Abwägungsvorschläge zu den eingegangenen Stellungnahmen zum

Bebauungsplan und örtliche Bauvorschriften „Krautgärten II“

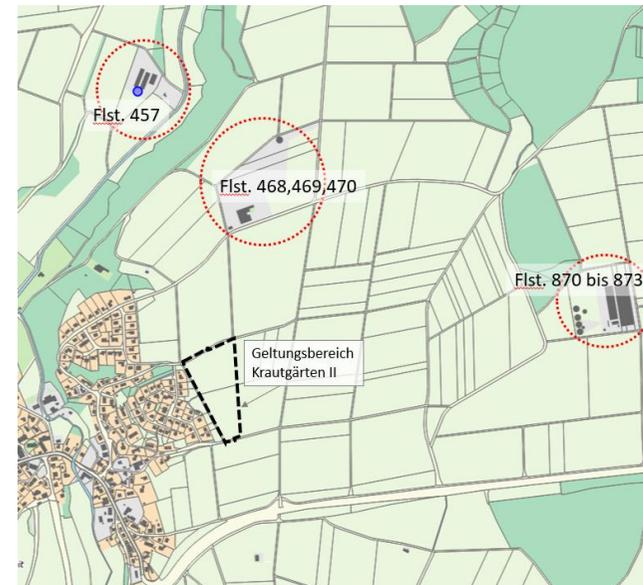
<p>Landwirtschaftsamt Durch das geplante Baugebiet Krautgärten II wird das bebaute Gebiet des Ortsteils Ringschnait in östliche</p>	<p>Diese Bedenken werden aufgrund der großen Entfernungen zwischen Emissionsorten und Wohngebiet, der bereits bestehenden,</p>

Richtung erweitert. Wir sehen hier mehrere mögliche Konfliktpunkte.

Östlich des Wohngebietes befindet sich auf den Flurstücken 870 bis 873 ein großer Mastschweinegestall, welcher nach Immissionsschutzrecht genehmigt ist.

Auf den Flurstücken 468, 469 und 470 befindet sich der landwirtschaftliche Lohnbetrieb, welcher dort eine sehr große Substratlagerung und Handel mit entsprechendem Verkehrsaufkommen und Gerüchen betreibt.

Nördlich des Wohngebietes befindet sich auf Flurstück 457 ein weiterer großer Schweinegestall. Dort bestehen aktuell Planungen, im Rahmen eines erhöhten Tierwohls Ausläufe zu erstellen, welche die Immissionen erhöhen würden.

näher gelegenen und damit die Betriebe limitierende Immissionsorte sowie der vorherrschenden Hauptwindrichtung nicht geteilt. Die Mindestentfernung zwischen neuem Wohngebiet und den Emissionsorten ist wie folgt:

- zu Flst. 457: ca. 750 m
- zu Flst. 468: ca. 350 m
- zu Flst. 870-873: ca. 950 m

In den beiden ersten Fällen liegen bereits näher gelegene, maßgebliche Immissionsorte an der Reinstetter Straße vor. Im Falle des Schweinegestallbetriebes liegt zum Betrieb ein Geruchsgutachten vor, aus dem die Unbedenklichkeit entnommen werden kann.

Aufgrund dessen ist eine weitere Begutachtung nicht erforderlich.
